SERVICE INFO – LuK 0030

Instrucțiuni de montare

a seturilor LuK RepSet 621 3027 09/33, 621 3045 09/33 și 621 3050 09/33

Fig. 1: Nr. OE 90536140/616169 fără amprentă circulară, adâncimea volantului: 19 mm

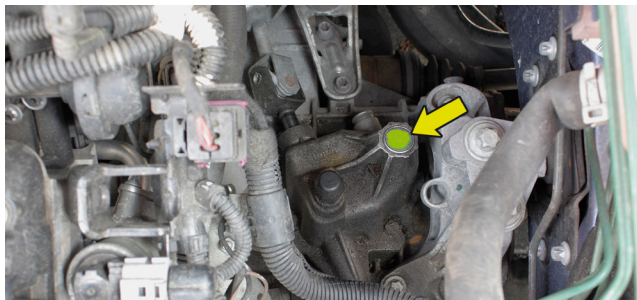
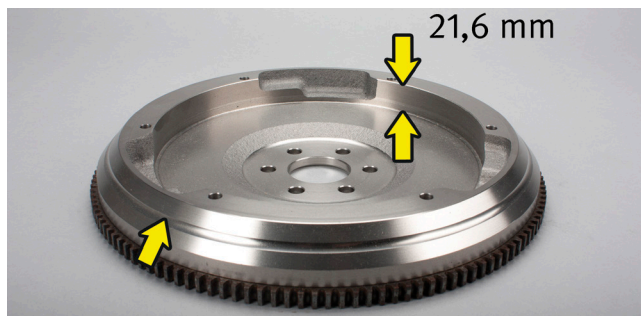
Din acest motiv, începând cu luna mai 2007 și cu nr. motor 20KC2905, producătorul autovehiculului a introdus, în dotarea standard, un ambreiaj și un volant modificate. În consecință, adâncimea volantului a fost mărită de la 19 la 21,6 mm.

Caracteristicile volantilor sunt ilustrate în Figurile 1 și 2.

Fig. 2: Nr. OE 0 93186460/5616016 cu amprentă circulară, adâncimea volantului 21,6 mm
